## **Ecarts dans le processus de fabrication de composants impactant le réacteur n°2 de la centrale nucléaire du Bugey (BGY2)**

## Cas de BGY2

- Le réacteur n°2 de la centrale nucléaire du Bugey (BGY2) est concerné par 3 écarts du dossier d'AREVA:
  - ✓ Ecart n° 88
  - ✓ Ecart n° 296
  - ✓ Ecart n° 403

## Ecart n°88

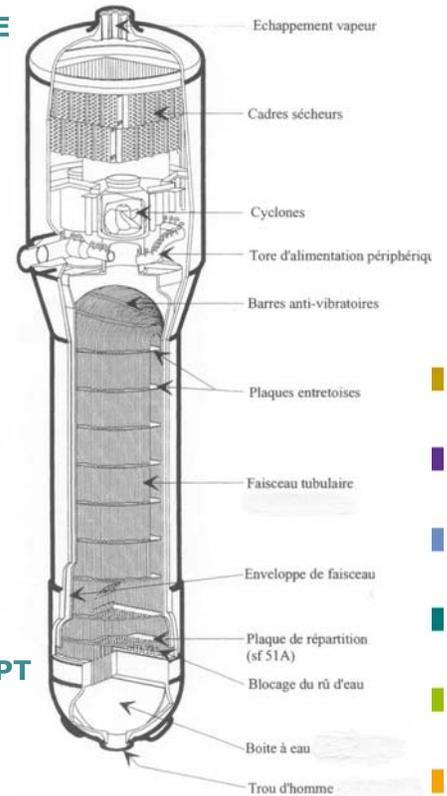
- Classé en catégorie 2 par EDF
  - ✓ Ecart par rapport à une exigence du client
  - ✓ Concerne les conditions de désovalisation de la virole de tubulures d'un générateur de vapeur après traitement thermique mais avant prélèvement de coupons de tests.

- Ces opérations de désovalisation ont été effectuées après l'opération de traitement thermique de qualité (inversion de l'ordre des opérations)
- Ces opérations ont été faites à la température prévue et avant la prise de éprouvettes de test
- Les essais mécaniques sont conformes
- **Pas de demande complémentaire sur ces dossiers de l'ASN au 01/06/16 suite aux éléments et justifications transmis par EDF.**

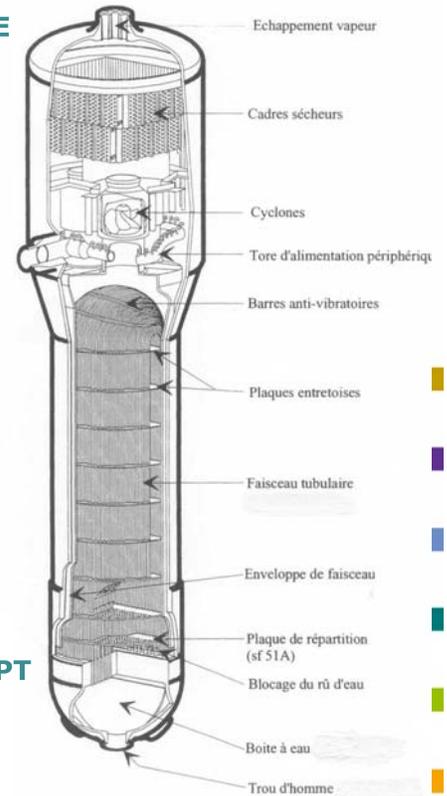
- Classé en catégorie 3 par EDF
  - ✓ Écart sur quelques résultats d'essais permettant la caractérisation du matériau dont les valeurs individuelles ne sont pas conformes à un critère du code de fabrication
  - ✓ Concerne la virole médiane d'un générateur de vapeur
  - ✓ Dossier techniquement plus compliqué

- Ecart sur des valeurs individuelles de résilience à -20°C du matériaux par rapport aux critères définis dans le code de construction (valeur moyenne conforme)
- Le dossier transmis à l'ASN n'intégrait pas ces valeurs en écart
- Demandes complémentaires de l'ASN suite aux éléments transmis

- Analyse des éléments et compléments transmis suite aux demandes ASN permet de confirmer la conformité des hypothèses pour l'analyse de rupture brutale du composant
  - ✓ Les valeurs individuelles et moyennes attendues à 0°C très supérieures au critère (de 68J)
  - ✓ RTNDT calculée à -17°C (critère doit être inférieure à -12°C)
- **Pas de demande complémentaire de l'ASN au 03/06/16 suite aux éléments et justifications transmis.**
